Zápis z jednání k rekonstrukci vodoměrné stanice Moravičany

Datum jednání: 10. 9. 2018

Obr. 1: Přehledová mapa situace v prostoru stanice Moravičany a návrh varianty B.

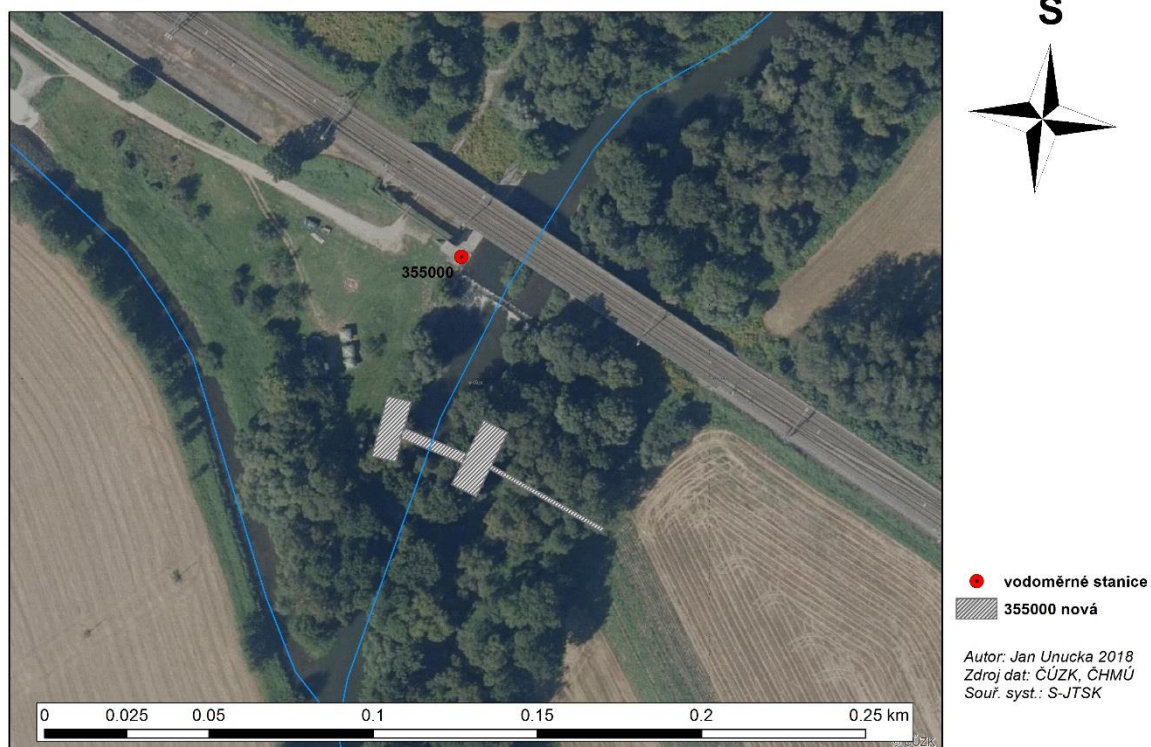
3. Coby **pracovní variantu B** byl prezentován návrh částečného přesunu vodoměrného profilu níže po toku (cca 35 – 45 metrů dle lokálních hydraulických a geotechnických podmínek v toku a břehovém pásmu a vyústění bypassu v současnosti), viz obrázky 1 a 2. Stabilizovaný profil by vzdouval hladiny při nižších a běžných odtokových situacích na hodnoty v profilu stávající limnigrafické stanice. Jednalo by se tedy o zvýšení nivelety dna v novém profilu o cca 70 – 100 cm. Z hlediska měření by nový profil nebyl vybaven šachticí, čidla by byla vyvedena přímo do toku v chrániče, přičemž samotná realizace jejich umístění zohlední nízké vodní stavy. Vodočet by byl šikmý a sklonem kopírující sklon servisního schodiště k profilu. Umístění současné lanovky určené pro měření Q během vyšších vodních stavů by realizací stavby nebyla dotčena. Stabilizace inundačního území na levém břehu by byla řešena pravděpodobně Larsenovým pažením. Detaily by byly ještě projednány po realizaci konkrétního technického návrhu rekonstrukce profilu v rámci dalšího setkání realizačního výboru složeného z pracovníků AOPK & SCHKO, PMO a ČHMÚ.

4. Pracovníci AOPK a SCHKO se vyjádřili souhlasně k variantě B s tím, že konkrétní aspekty budou ještě projednány v rámci další schůze realizačního výboru. Ing. Žerníčková zdůraznila aspekt dostupnosti koryta pro migraci ichtyofauny a dalších živočichů s tím, že by stupeň bylo možné řešit obdobně jako v prostoru vodoměrného profilu Raškov (DBČ 354000) balvanitým skluzem. Průchodnost profilu pro vodácké aktivity by byla řešena schodišti pro přenášení lodí. Přítomní zástupci PMO a ČHMÚ se k tomuto požadavku vyjádřili souhlasně. V této variantě budou dotčeny pozemky AOPK ČR a s jistotou dojde k rozsáhlejšímu kácení na LB bermě, což však není dle zúčastněných zástupců AOPK ČR zásadní překážkou.
